LuK Service Info

Part Nr. 228 0128 10 – 280/280mm TGU6

TB1031

Info: New design / Neues Design / Nouvelle conception / Nuevo diseño / Nuovo disegno / Nuovo segno

Art.-Nr.: 228 0128 10

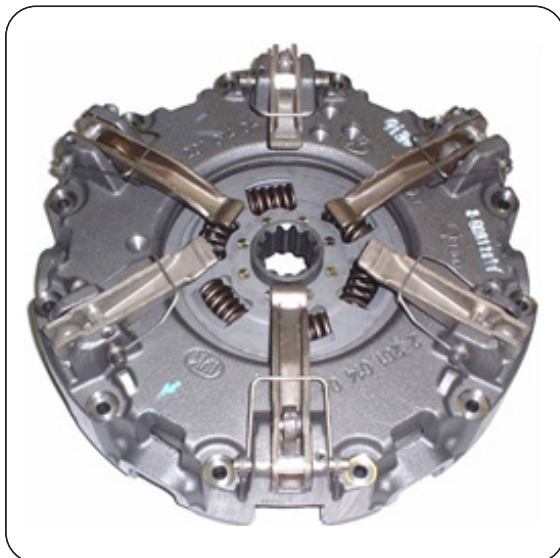
This new design utilises the latest clutch technology, using a vented housing for improved cooling and heat dispersal. Fully interchangeable with existing clutches with no modifications required to vehicle or flywheel. A new fixation bolt set 411 0164 11 6 x M8 x 1.25 x 50mm + Conical washer is supplied with new designs to accommodate the lower housing.
